SZP-271-PO-1/2021

Robota budowlana: zaprojektowanie, uzyskanie decyzji administracyjnych, dostawy, montaż i uruchomienie instalacji odzysku ciepła ze spalin (UOC) w Zakładzie Termicznego Przekształcania Odpadów (ZTPO) w Krakowie

WYJAŚNIENIE TREŚCI SPECYFIKACJI WARUNKÓW ZAMÓWIENIA

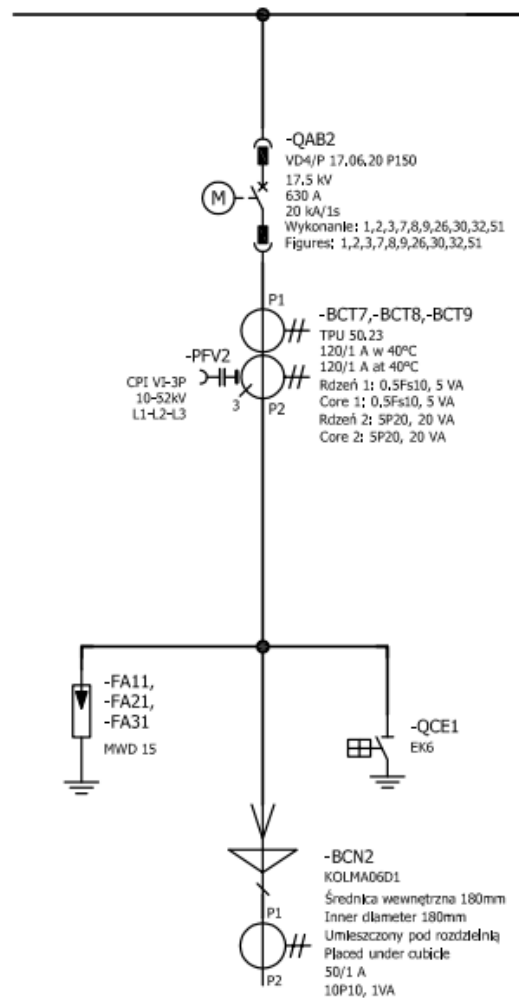
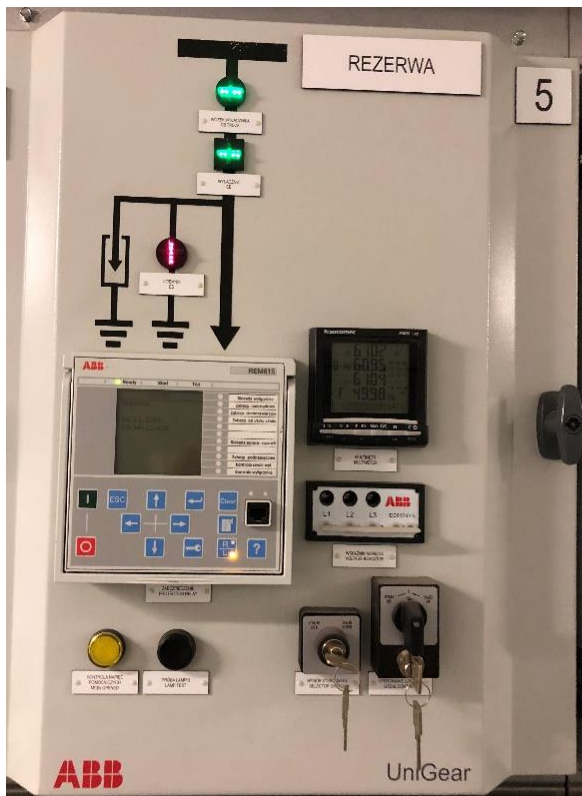
Prosimy o wskazanie gdzie (rozdzielnia) planowane jest wpięcie zasilania elektrycznego dla silników nowych pomp wody sieciowej wraz z podaniem napięcia i dostępnej mocy.

ZTPO wskazuje miejsce wpięcia zasilania instalacji UOC. Wykonawca rozdzieli sobie główne zasilanie na mniejsze odpływy.

12	00BBA11GW012		
	Spare		
	Rezerwa		
	REF615 HBFBABAENDC1BNA1XG		
	50, 51, 64(51N), 67N		
	3I, Io, Uo		
	Modbus TCP (RJ45)		
10-52kV	-PGM1	-PX1	-SS1
-PFV2	MULTIMETER DIRIS A40 + RJ45	-PX2	-SS2
		-PX3	-SB1
		-PY1
